Istanza di Modifica non sostanziale AIA di cui al Decreto Dirigenziale n.65 del 05/03/2020

Ri.Genera S.r.l.

| Relazione tecnica illustrativa | | SOSTITUISCE IL NUM. Replaces Number Remplaces Nombre | ----- | |
| COMMESSA: Job / Commande 20.022 | LOCALITA': Locality / Localité Marigliano (NA) | DISEGNO N° : Drawing N° / Dessin N° 20.022.SA1.MNS-001 | | Rev. Pagina / page |

Figura 14 - Nuova rete idrica antincendio

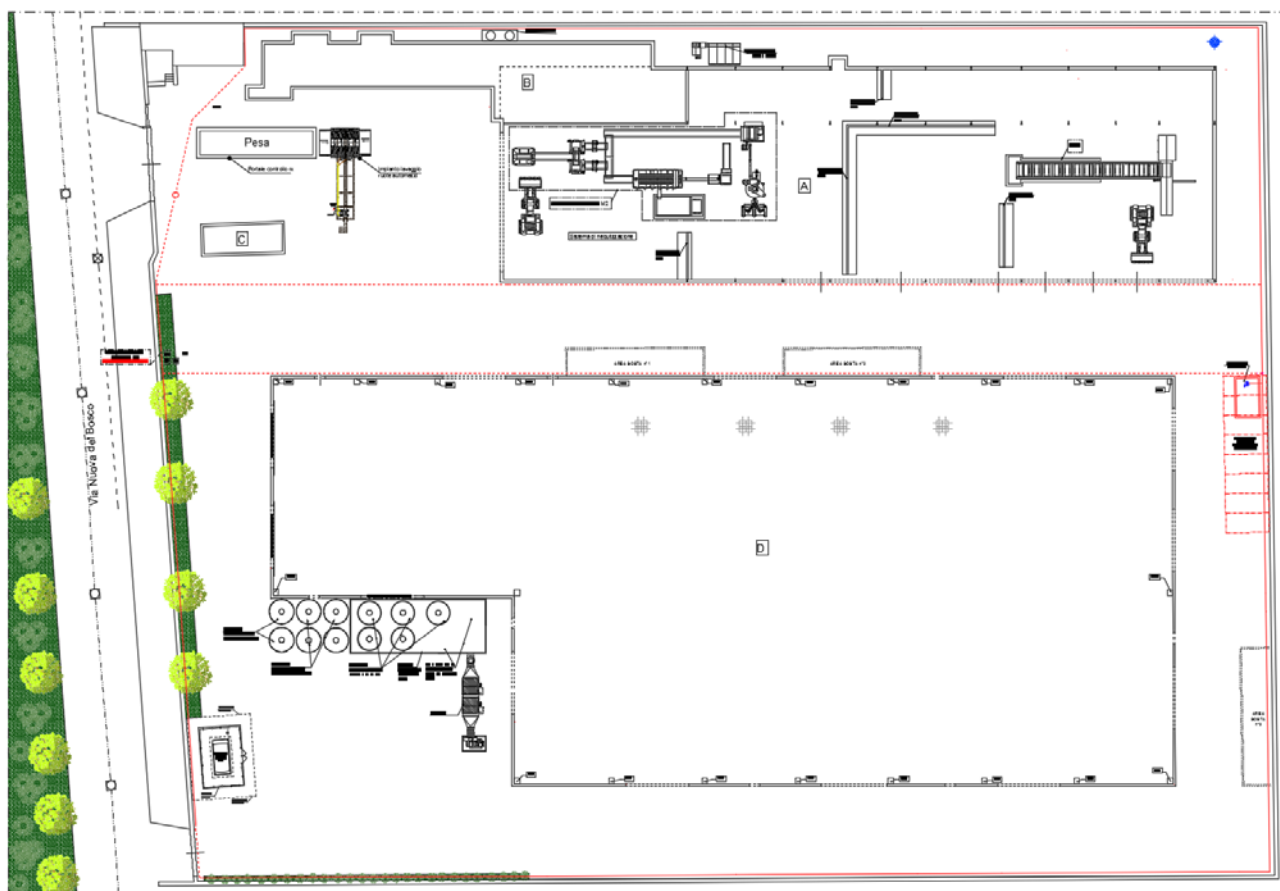
Principalmente dovrà essere previsto un impianto idranti secondo norme UNI 10779 (Impianti di estinzione incendi – Reti di idranti – Progettazione, installazione ed esercizio), con livello di pericolosità 3 (idranti interni ed esterni), la cui distribuzione deve essere articolata in tutte le zone dell'impianto. Tutte le aree di stoccaggio a maggior rischio saranno dotate di termocamere di sorveglianza.

Figura 16 - Silos di stoccaggio acque di spegnimento interne al capannone D

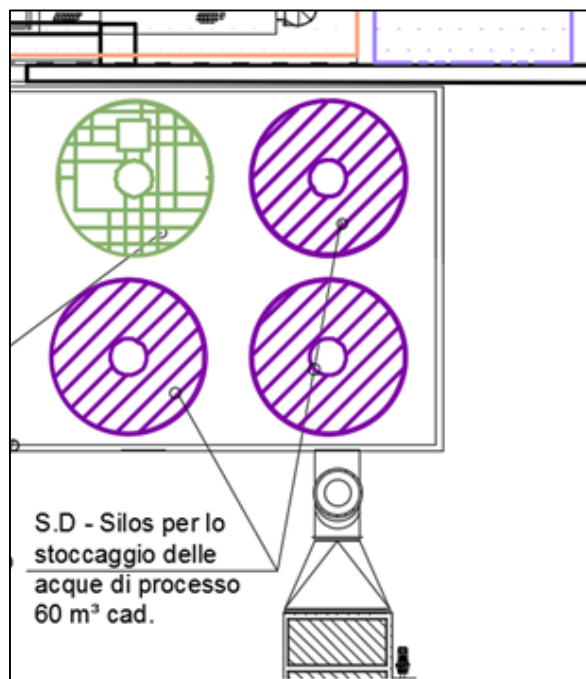
Nel caso in cui lo spegnimento dell'incendio all'interno del Capannone D, avvenga attraverso l'utilizzo degli idranti UNI70 posti all'esterno, con un quantitativo stimato su 120 minuti di scenario le acque di spegnimento generate saranno convogliate ai 3 silos di stoccaggio delle acque di processo mediate la rete di raccolta e convogliamento delle acque reflue di percolamento interna all'edificio D dello stabilimento.

Figura 18 - Nuovo schema grafico captazioni

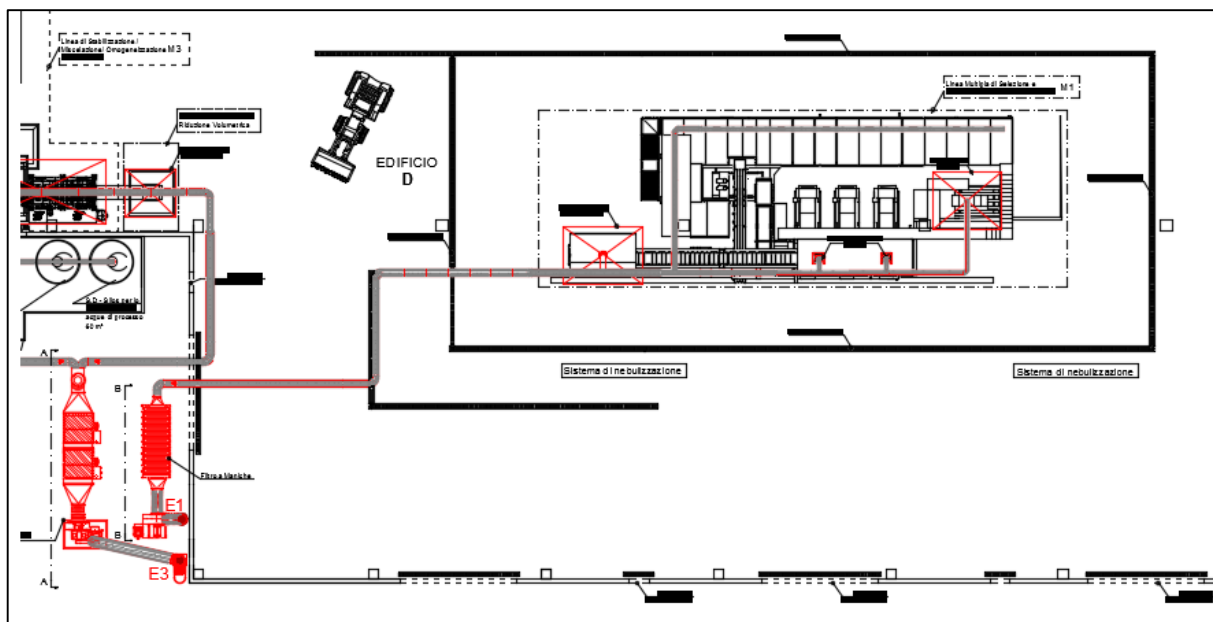
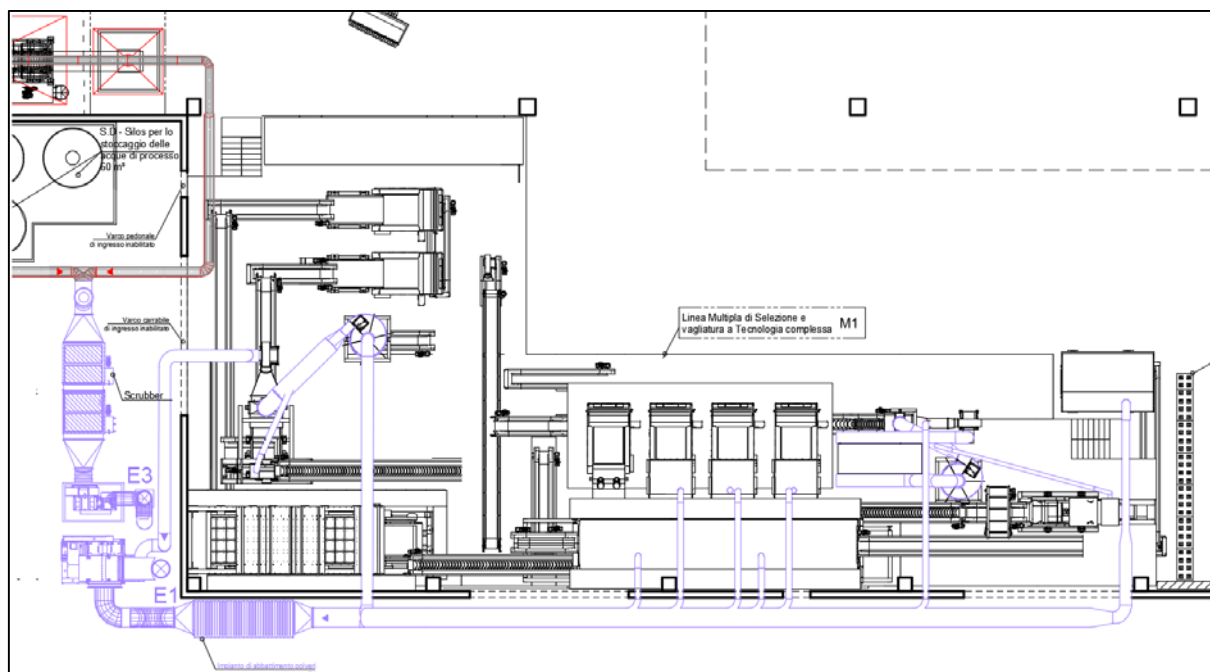
A seguito dello spostamento della Linea di trattamento M1 si è dovuto prevedere lo spostamento delle tubazioni di captazione dell'aria a servizio della linea e si è quindi anche previsto il riposizionamento dei due impianti di trattamento in modo da renderli più funzionali alla nuova configurazione.
